**URGENT VEILIGHEIDSBERICHT
BIJGEWERKT**

Philips EPIQ- en Affiniti-
ultrasoundsystemen
Systeemvergrendelingsprobleem en
probleem met dubbele modus PW-
dopplersignaal

Oktober 2021

Afbeelding 1

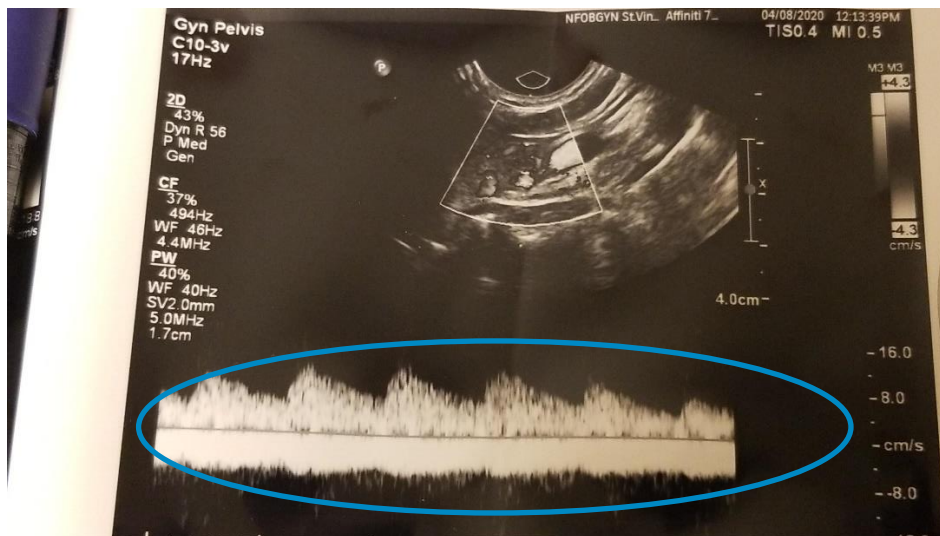
Philips Ultrasound heeft een probleem vastgesteld waarbij het Pulse Wave (PW) Doppler-sigitaal, zowel visueel als audio, kan worden gecompromitteerd in specifieke workflows.

Afbeelding 1 toont een normaal PW Doppler-sigitaal, gemarkeerd door het blauwe ovaal. Wanneer het probleem zich voordoet, wordt dit sigitaal gecompromitteerd zoals weergegeven in afbeelding 2 hieronder, gemarkeerd door het rode ovaal.

Afbeelding 2

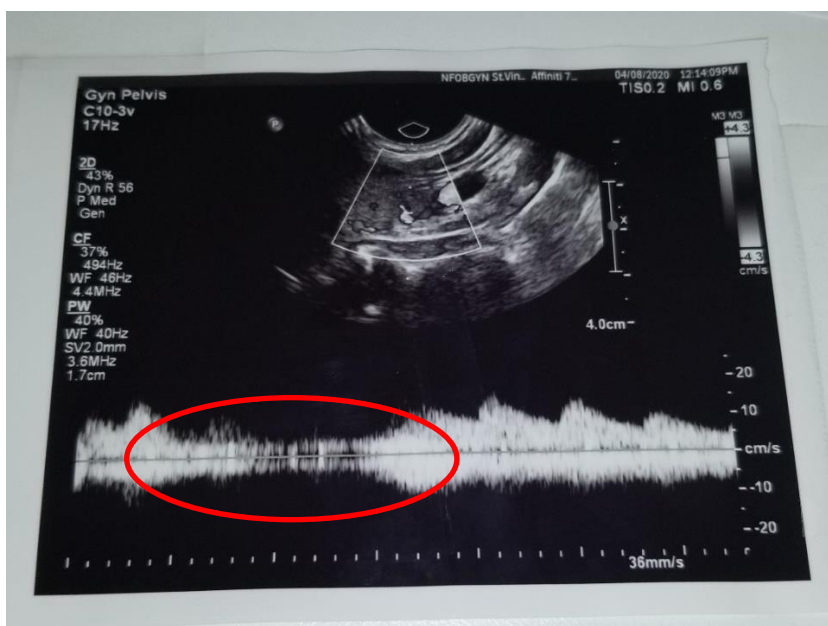
Het probleem doet zich voor als een gebruiker de Dual Mode (Dubbele modus) opent, de Dual Mode (Dubbele modus) verlaat en vervolgens het PW Doppler-sigitaal inschakelt. Het PW Doppler-sigitaal kan niet worden ingeschakeld in de Dual Mode (Dubbele modus), dus moet de gebruiker deze modus verlaten om de PW Doppler te kunnen gebruiken. Op dit punt creëert de Dual Mode (Dubbele modus) het probleem in het PW Doppler-sigitaal.

- 1) De gebruiker kan de transducer na het verlaten van de Dual Mode (Dubbele modus) opnieuw selecteren, waardoor het probleem met het signaal wordt opgelost en de PW Doppler-functie normaal kan worden gebruikt. Opmerking: deze beperking moet worden gebruikt telkens wanneer de gebruiker de Dual Mode (Dubbele modus) opent en verlaat. Opmerking: elke functie waarbij de transducer opnieuw wordt geselecteerd, zoals bij het verlaten en openen van het onderzoek, lost het probleem ook op.
- 2) De gebruiker kan het PW Doppler-signaal valideren met een andere Doppler-modus, zoals de Color Doppler (Kleuren-Doppler). Dit probleem heeft geen invloed op de Color Doppler (Kleuren-Doppler). Opmerking: de Color Doppler (Kleuren-Doppler) is een andere klinische functie. De uitgang ervan correleert echter met de uitgang van de PW Doppler om de gebruiker erop te wijzen dat er een probleem is.
